DETERMINAZIONE DEL DIRIGENTE SERVIZIO VIA/VINCA 1 agosto 2025, n. 340

[ID VIP 13821] - Parco eolico denominato “TORITTO”, costituito da 15 aerogeneratori di potenza unitaria pari a 7,2 MW, per una potenza complessiva di 108 MW, da realizzarsi nei Comuni di Toritto (BA), Bitonto (BA), Binetto (BA) e Ruvo di Puglia (BA), incluse le opportune opere di connessione alla RTN, oltre ad un sistema di accumulo associato da 50 MW.

Istanza per il rilascio del Provvedimento di VIA statale ex art. 23 del D.lgs. n. 152/2006 e ss.mm.ii.

**Relazione tecnica a supporto dell'istruttoria sul progetto**

*Figura 2 – Verifica di coerenza del progetto rispetto alle aree idonee di cui al d.lgs. 199/2021 – altri impianti – fonte: <https://webapps.sit.puglia.it/freewebapps/ImpiantiFERDGR2122/index.html> - la linea in rossa indica i confini comunali*

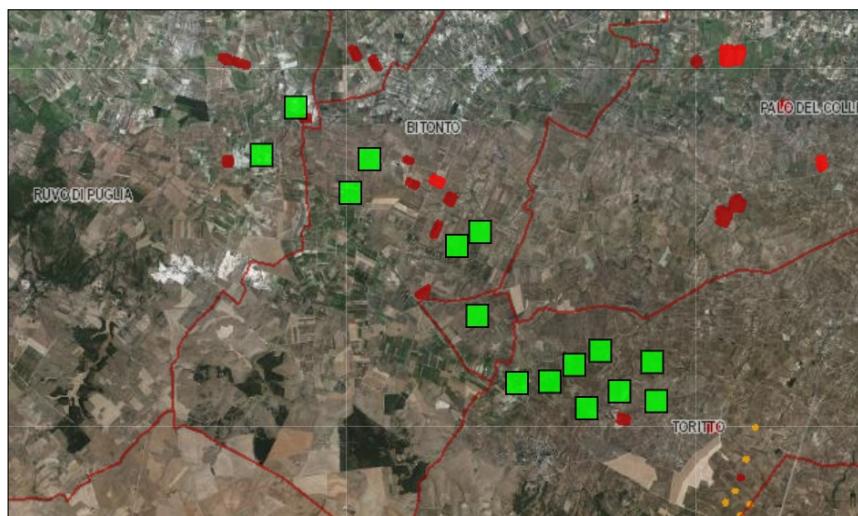
- **Lett. a)** – non è interessata da impianti della stessa fonte, ma in prossimità dell'area sono presenti numerosi impianti eolici e fotovoltaici;

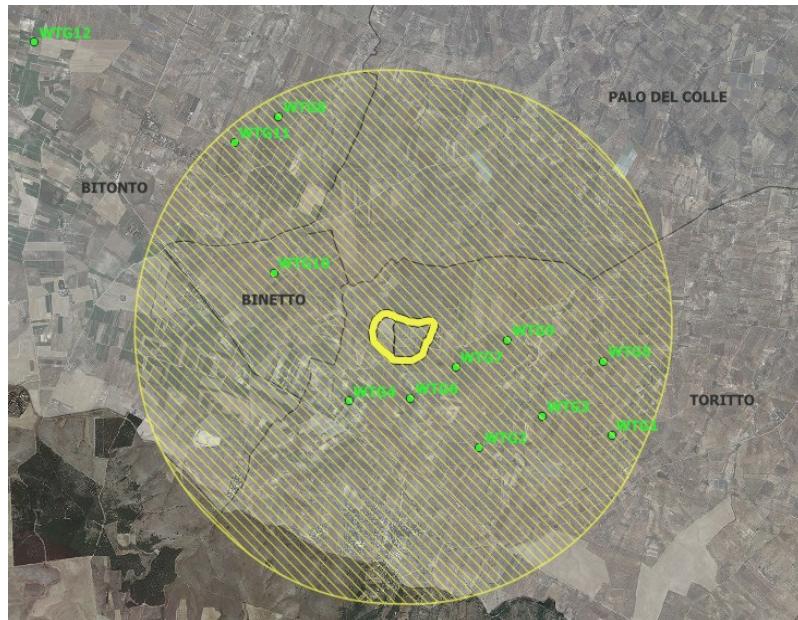
- gli aerogeneratori WTG08, WTG11, situati nel Comune di Bitonto, WTG10, situato nel Comune di Binetto, WTG01, WTG02, WTG03, WTG04, WTG05, WTG06, WTG07, WTG09, situati nel Comune di Toritto, ricadono nella fascia di rispetto del Vincolo Archeologico (**ARC0421**) istituito ai sensi della Legge 1089 il 12/06/1997 “*LEGNA – ABITATO INDIGENO CON NECROPOLI (IV SEC. A.C.)*”;

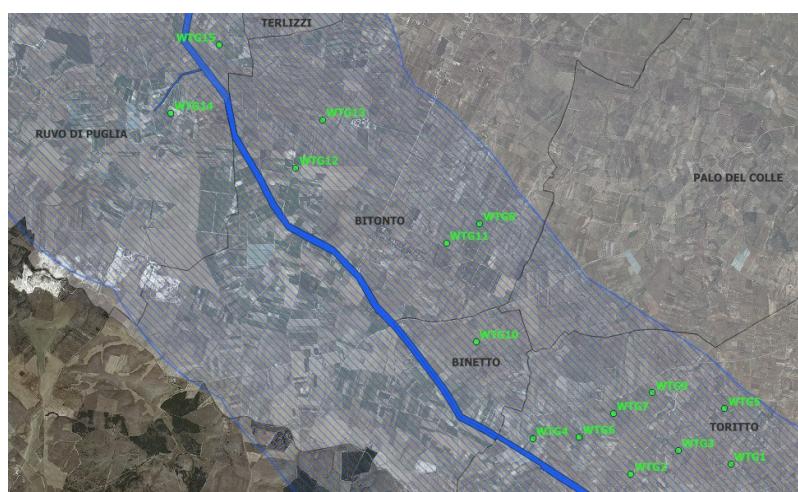
- gli aerogeneratori WTG01, WTG05, WTG09, situati nel Comune di Toritto, ricadono inoltre nella fascia di rispetto del Vincolo Archeologico (**ARCO420**) istituito ai sensi della L. 42/2004 il 03/07/2008 “*GROTTA S. MARTINO - INSEDIAMENTO IN GROTTA RISALENTE AL NEOLITICO (IV MILLENNIO A.C.)*”;

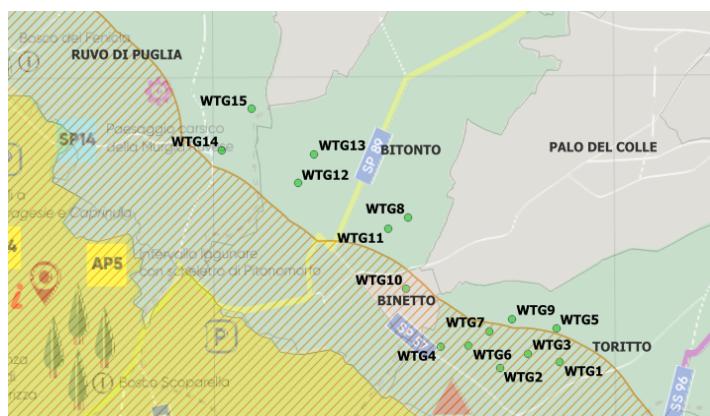
Gli aerogeneratori WTG1, WTG2, WTG3, WTG4, WTG6, WTG7, WTG10 rientrano nel buffer di rispetto del Parco Alta Murgia, mentre tutti gli aerogeneratori tranne WTG10 rientrano nell'estensione del Parco MurGeopark, come da immagine seguente.

- ❖ Tutti gli aerogeneratori NON ricadono in aree indicate come IDONEE ai sensi dell'art.20 co.8 lett. c-quater).

Figura 10 – Stralcio aree non idonee FER Regione Puglia con indicazione dell'area IBA 135 Murge; la linea nera indica i confini comunali – Fonte: QGIS

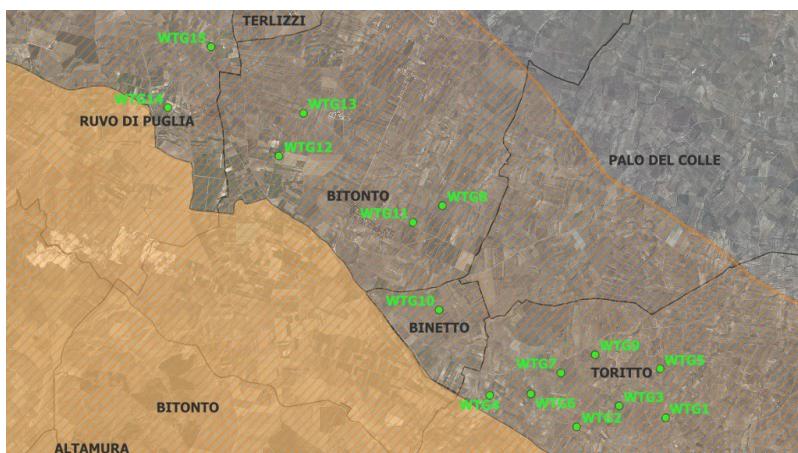
L'area di impianto ricade nel Buffer di 5000 m dell'**IBA 135 Murge**.

**Figura 14- Area buffer 10 e 23 Km (Fonte: Elaborato "Relazione-paesaggistica C24PU001WA007R00.pdf" – pag. 203)**

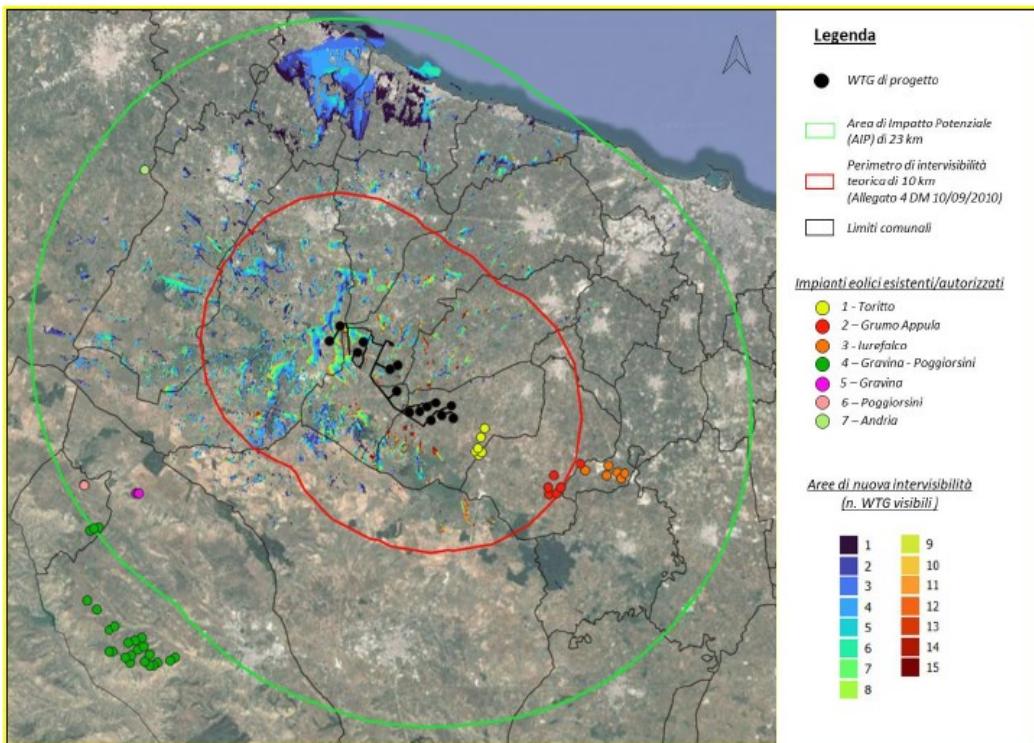
- Distanza minima tra parchi eolici di 50 volte l'altezza massima della turbina più vicina (per evitare l'effetto selva).

Questo parametro **non è rispettato** poiché nel raggio di **10 Km** sono presenti impianti già realizzati e impianti autorizzati da realizzare.

**Figura 15- distanza centri abitati- buffer 1200 m.** (Fonte: Elaborato "Relazione-paesaggistica C24PU001WA007R00.pdf" – pag. 30)

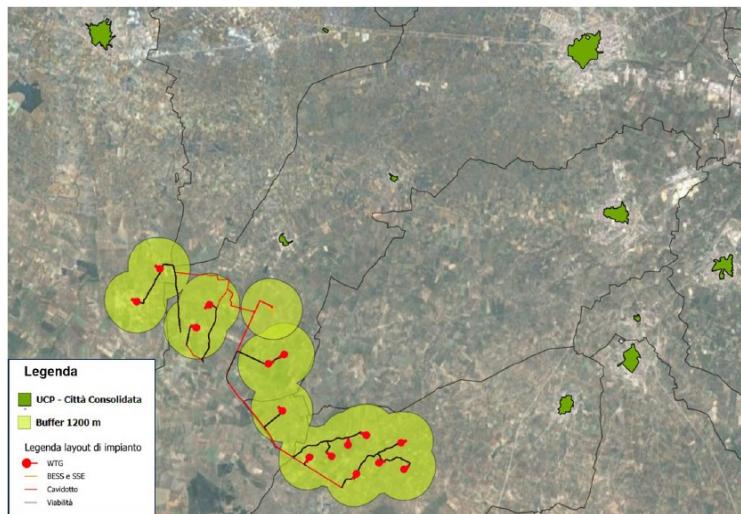
Per la tipologia di aerogeneratore usato in progetto la distanza minima da rispettare è data da 200mx6= **1200m**. Il proponente non allega nessun elaborato cartografico in merito, dalla verifica istruttoria il requisito risulta **rispettato** per ogni aerogeneratore.

**Figura 16 – Sovrapposizione del layout e relativo buffer con la Carta della Natura ISPRA Regione Puglia fonte:**  
**C24PU001WS001R00\_Studiодиimpattoambientale-signed-signed.pdf**

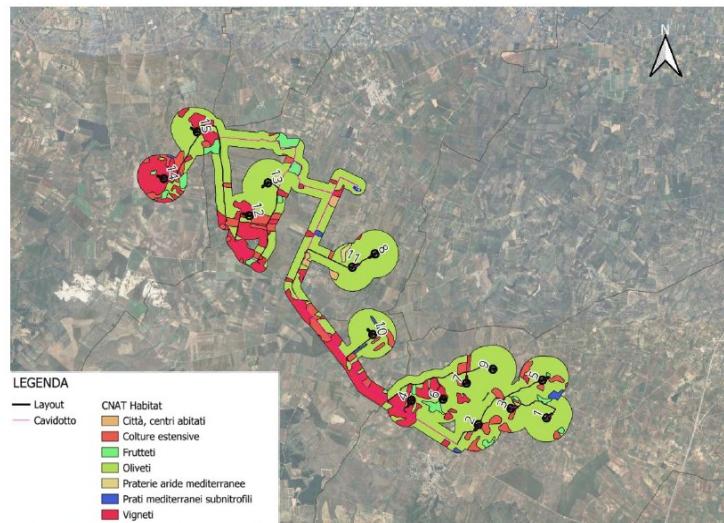
Come si apprende dalla sovrapposizione del layout e del relativo buffer con la carta della natura ISPRA elaborato dal proponente, le aree agricole interessate dal progetto in esame comprendono: *frutteti, oliveti, vigneti* e in piccola parte *colture estensive, praterie aride mediterranee e prati mediterranei subnitrofili*. Le scelte progettuali, al fine di tutelare la biodiversità del sito e limitare la semplificazione degli ecosistemi naturali, prevedono la salvaguardia degli habitat analizzati mediante opportune misure di mitigazione in fase di cantiere e di esercizio.
